ENQUETE PUBLIQUE

- Préalable à la déclaration d'utilité publique relative à l'opération « Rue de Verdun » sur le territoire de la commune de Clamart.

RAPPORT D'ENQUETE PUBLIQUE

Enquête du 2 janvier 2017 au 3 février 2017

Courrier de M Jean-Claude MILAGUET, 30 sentier des Plains, Clamart. Photos explicitant le problème soulevé au point 6 du courrier C1.

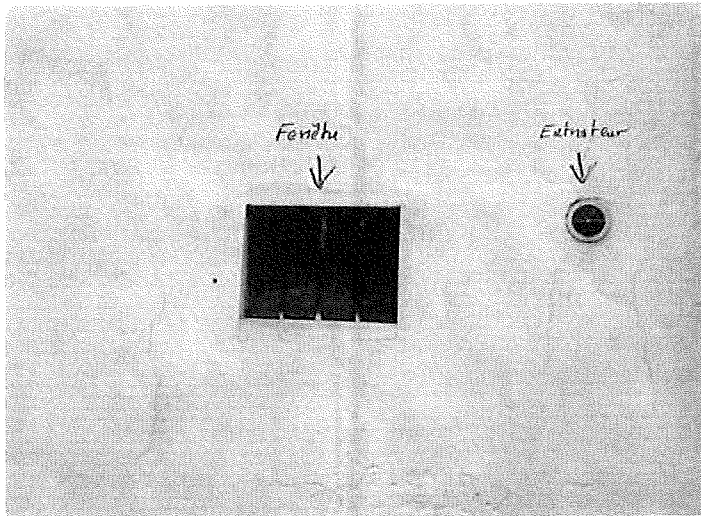
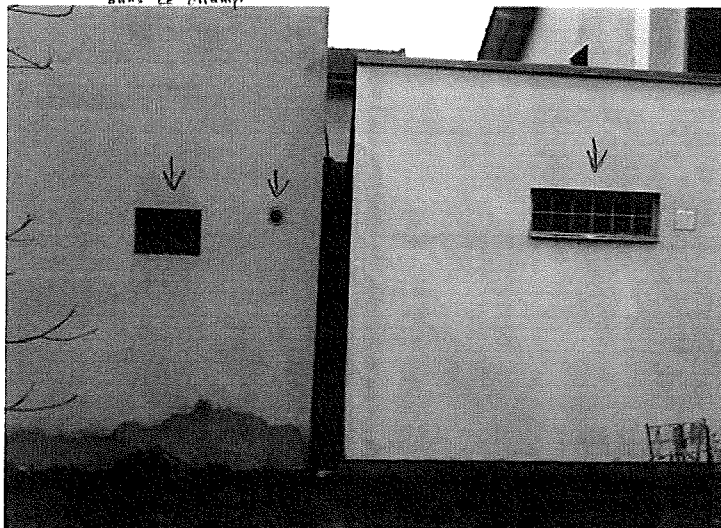
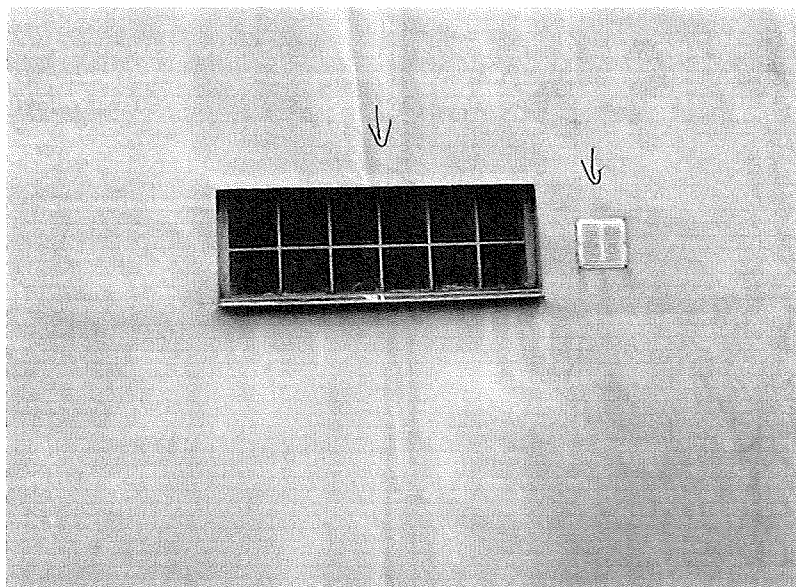
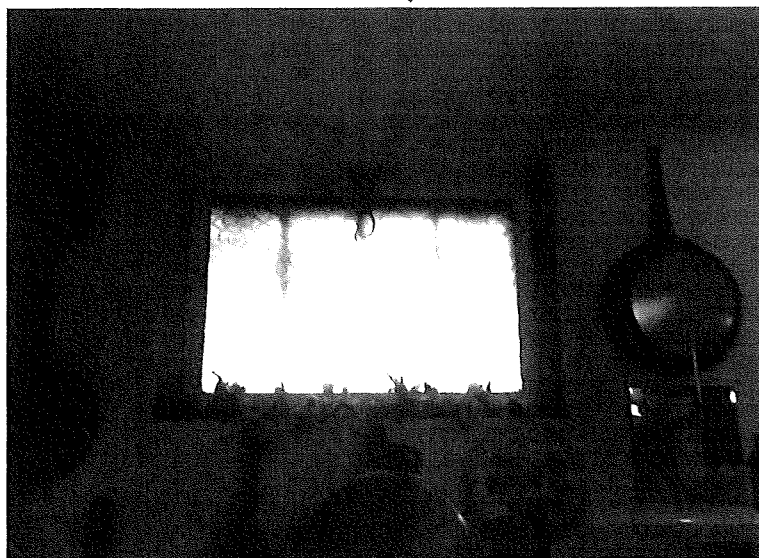
6 : Nous émettons néanmoins une réserve sur l'implantation d'une construction qui jouxterait, d'après les plans proposés, la maison très ancienne de Monsieur Milaguet (plan cadastral numéro 37). Sa cuisine a une petite fenêtre s'ouvrant sur la parcelle 34 qui se verrait donc complètement obstruée

- Arrière de Cuisine dans le champ

Arrière Voisin dans le champ

Arrière Voisin

Fenêtre Dans ma Cuisine

Comme indiqué ci-dessus, il sera exigé des Architectes de proposer une conception volumétrique respectueuse du programme et des obligations règlementaires.
